Porada

Kompletne rozwiązanie dla Ford Mondeo 1+2!

Zestaw naprawczy łożysk stabilizatora z obejmą mocującą febi 27400

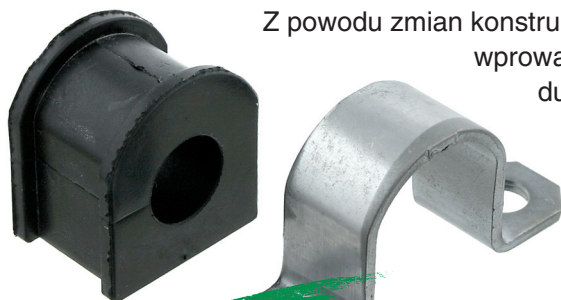
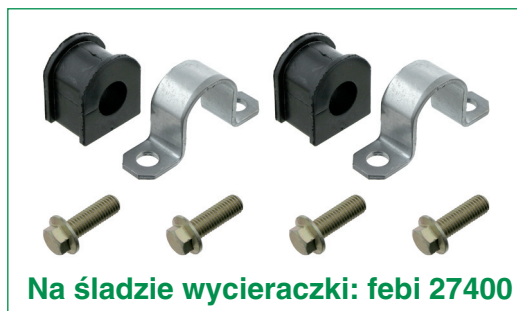
Z powodu zmian konstrukcyjnych zamocowania stabilizatora wprowadzonych przez producenta pojazdu znowu występują problemy podczas montażu łożysk stabilizatora (febi 21855). Poprzedni kształt półokrągły został teraz zmieniony na kształt prosty, podobnie jak w części oryginalnej (patrz rys. 3).

Powoduje to zawsze konieczność wymiany także obejmę mocującą (febi 27355). W celu zapewnienia fachowej naprawy, łożyska stabilizatora powinny być zawsze wymieniane parami.

Ten zestaw naprawczy zawiera oprócz łożysk stabilizatora z dobranymi obejmami mocującymi także śruby mocujące klasy 10.9.
